Zakład Przetwórstwa Rolniczego
Sp. z o. o. Sp. Komandytowa
Dębniaki Kaliskie 26,
62 – 800 Kalisz.

Dotyczy wezwania z dnia 05.05.2022r w sprawie Uzgodnienie warunków realizacji przedsięwzięcia polegającego na” *zmiana sposobu użytkowania istniejących terenów utwardzonych z przeznaczeniem na parking aut osobowo – ciężarowych o powierzchni zabudowy do 6045 m² dla potrzeb istniejącego zakładu przetwórstwa produktów pochodzenia zwierzęcego dz. ewid. nr 97/4; 97/3; 98/1; 93, 99 obręb Dębniaki Kaliskie*” ,

Ad.I.

Rys. 1. Rozkład natężenia ruchu w porze dziennej – wariant alternatywny (skorygowany).

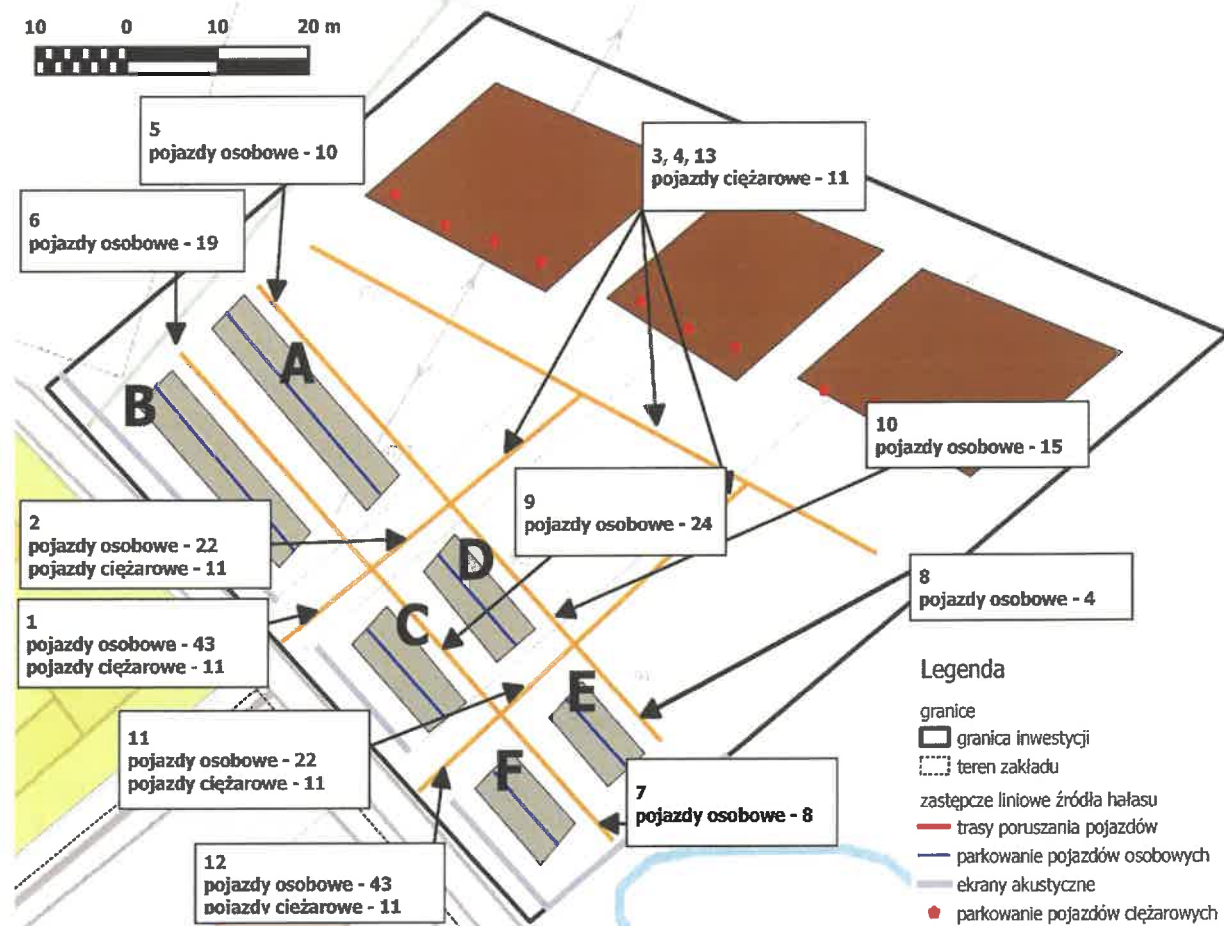
Mając na uwadze stanowisko Regionalnego Dyrektora Ochrony Środowiska w Poznaniu, dotyczące alternatywnego wariantu realizacji i eksploatacji inwestycji, w odniesieniu do niniejszego placu postojowego, na rysunku 1 przedstawiono proponowane zagospodarowanie terenu dla zaktualizowanego wariantu alternatywnego. Na rysunku tym zaprezentowano wszystkie elementy, które zostały wzięte pod uwagę podczas wykonywania analizy akustycznej dla skorygowanego wariantu alternatywnego. Podstawowe założenia dla tego wariantu to:

Podkreśla się, że opisy „wjazd” i „wyjazd” przedstawione na rysunku 1 odnoszą się jedynie do pory dziennej. W porze nocnej całość ruchu odbywać się będzie połączeniem z drogą publiczną, opisanym jako „wyjazd”. Ponadto, brama zaznaczona na rysunku 1 pozostaje otwarta w porze dnia i jest zamykana w porze nocy. Tym samym, oprócz zapewnienia braku ruchu w obrębie połączenia terenu inwestycji z drogą publiczną połączeniem oznaczonym jako „wjazd” (w porze nocy), pełnić będzie także funkcję ekranu akustycznego. Przyjęto

możliwość uwzględnienia bramy jako ekranu akustycznego w porze nocy z uwagi na fakt, iż projektuje się wykonanie bramy jako elementu pełnego. Jednocześnie, mając na uwadze fakt, iż brama nie jest elementem stałym, a także uwzględniając właściwości dostępnych materiałów, z których wykonane są takie elementy, przyjęto współczynnik odbicia tego elementu na poziomie 0,3.

Mając na uwadze znaczny stopień skomplikowania tego wariantu w zakresie wewnętrznych ciągów komunikacyjnych, w szczególności dróg wjazdowych i wyjazdowych w porze dziennej, a także chcąc przedstawić możliwie najbardziej niekorzystną sytuację, dla której oddziaływanie akustyczne przedsięwzięcia będzie największe, zdecydowano się uwzględnić jednoczesny ruch wjazdowy i wyjazdowy w ciągu ośmiu najbardziej niekorzystnych godzin pory dnia. W porze nocy, z uwagi na charakterystykę sposobu eksploatacji placu, nie ma możliwości aby w tej samej godzinie pory nocy, następował zarówno wjazd jak i wyjazd pojazdów.

Rys. 2. Rozkład natężenia ruchu w porze nocnej – wariant alternatywny (skorygowany).

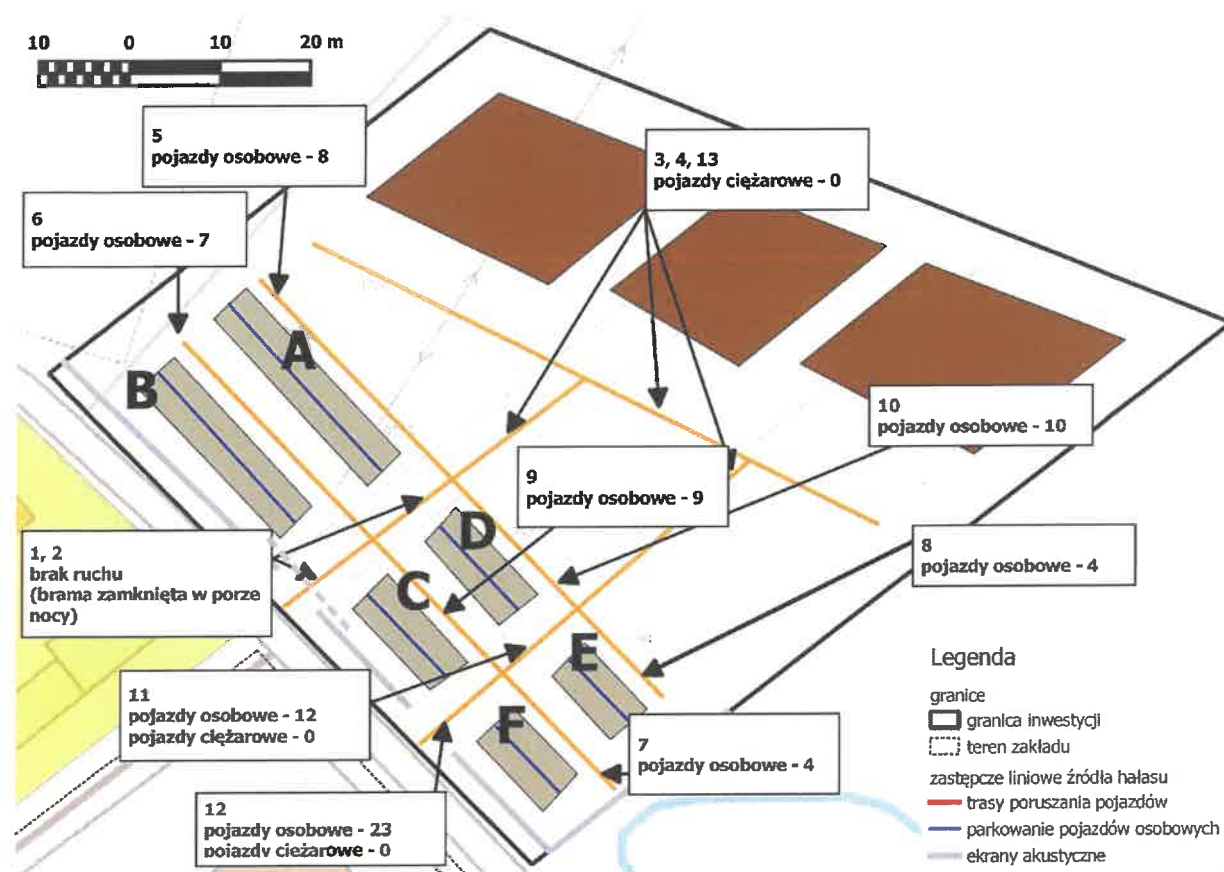
Natężenie i rozkład ruchu pojazdów określono w podobny sposób, jak miało to miejsce w dokumentacji przedłożonej pierwotnie, zmieniając jedynie rozkład poszczególnych segmentów parkingu i uwzględniając w modelu akustycznym możliwość jednoczesnego korzystania z „wjazdu” i wyjazdu”, zarówno przez samochody osobowe jak i ciężarowe – jedynie w porze dziennej. Zgodnie z założeniami wariantu, w porze dziennej, organizacja ruchu na terenie inwestycji będzie wymuszać ruch jednokierunkowy wzdłuż połączeń terenu przedsięwzięcia z drogą publiczną. Natężenie i rozkład ruchu, zarówno w porze dnia, jak i w porze nocy, a także rozkład manewrów parkingowych zaprezentowano na rysunkach 2 (pora dnia) i 3 (pora nocy), a także w tabelach 1-3.
